CONSTRUCTION DU LIDL SALON (13)
PERMIS DE CONSTRUIRE
Note complémentaire relative à la protection de la nappe souterraine
suivant l'étude hydraulique PC

LIDL – Création d'un magasin LIDL
Allée de Szentendre – 13300 SALON DE PROVENCE
PERMIS DE CONSTRUIRE
NOTE COMPLEMENTAIRE SUIVANT ETUDE HYDRAULIQUE PC

Les points abordés dans la présente note constituent donc les réponses aux questions de monsieur BAILLIEUX (cf. mail ci-dessous) de la SYMCRAU (Syndicat Mixte de Gestion de la Nappe Phréatique de la Crau), à savoir :

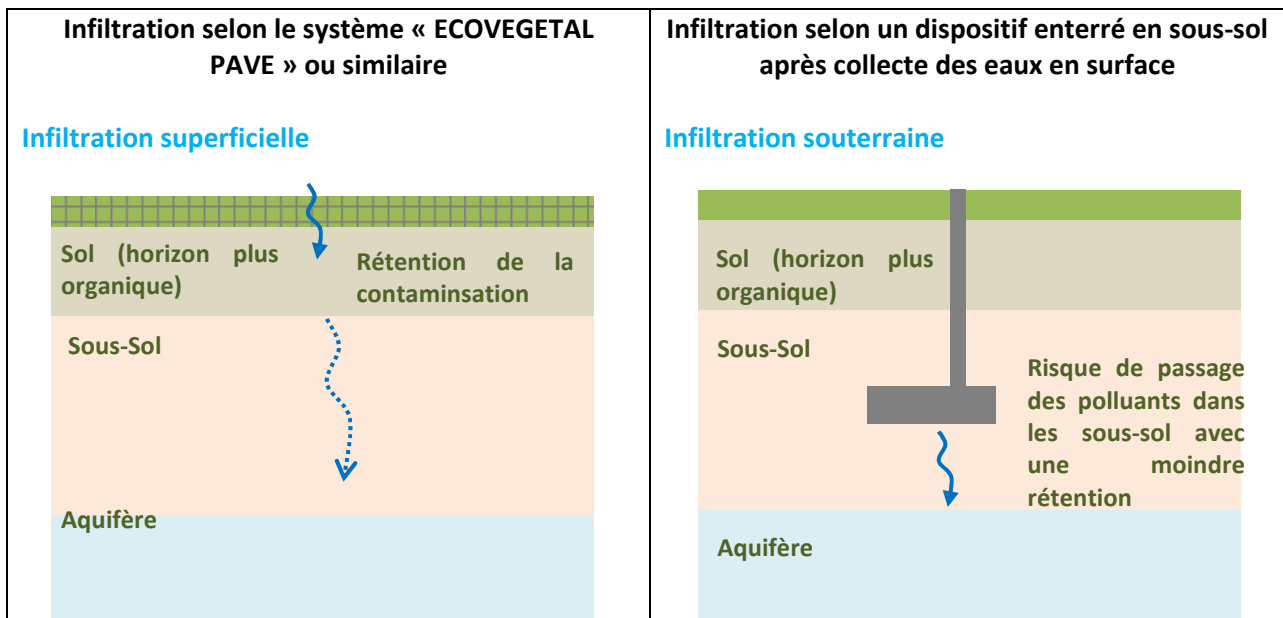
- Niveau PHE de la nappe de la Crau au droit de la zone de projet ?
- Comment sont traitées les eaux pluviales tombées sur l'aire de stationnement en « ECOVEGETALE PAVE » ?
- Protection des captages AEP particuliers non raccordés au réseau collectif d'eau potable ?
- Procédure en cas d'accident ?

Concernant les ruissellements sur les autres surfaces imperméables du projet (voirie en enrobé, cheminement et toitures...), ils seront collectés et canalisés vers le bassin de rétention enterré. Ce dispositif sera complètement étanche et isolé des eaux de la nappe.

Seules les eaux pluviales tombées sur les espaces verts et sur les stationnements perméables « ECOVEGETAL PAVES » seront infiltrés directement vers le sous-sol du projet.

Localisation du projet par rapport aux sources de captages AEP publics

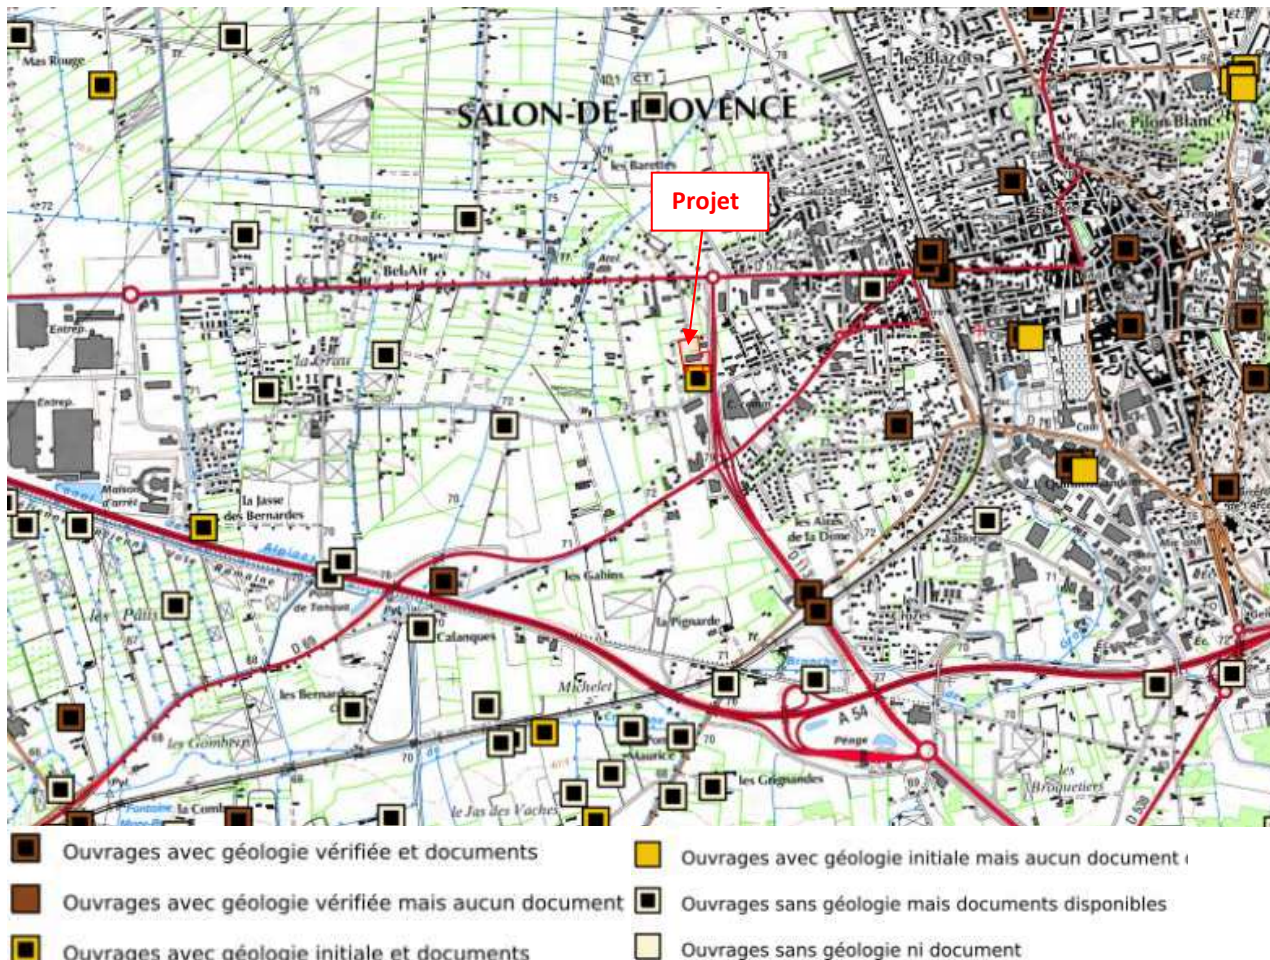
A notre connaissance il y a un captage AEP situé à environ 2.5 km en aval du projet (source Mary-Rose alimentant la ville de Grans), donc il faudrait prévoir un plan particulier d'intervention en cas de pollution accidentelle. Les usages pouvant être impactés par des pollutions diffuses seraient les captages particuliers pour les privés non raccordés au réseau collectif d'eau potable. Il conviendrait de faire une recherche des ouvrages déclarés en mairie ou auprès de l'ARS afin de mesurer les risques pour d'éventuels captages.

D'après l'arrêté préfectorale de l'utilisation et la protection de la source de Mary-Rose, les limites du périmètre rapproché de cette source reste loin de la zone du projet et les prescriptions de protection définies dans cet arrêté concernent uniquement les travaux et aménagements à l'intérieur de ces périmètres de protection.
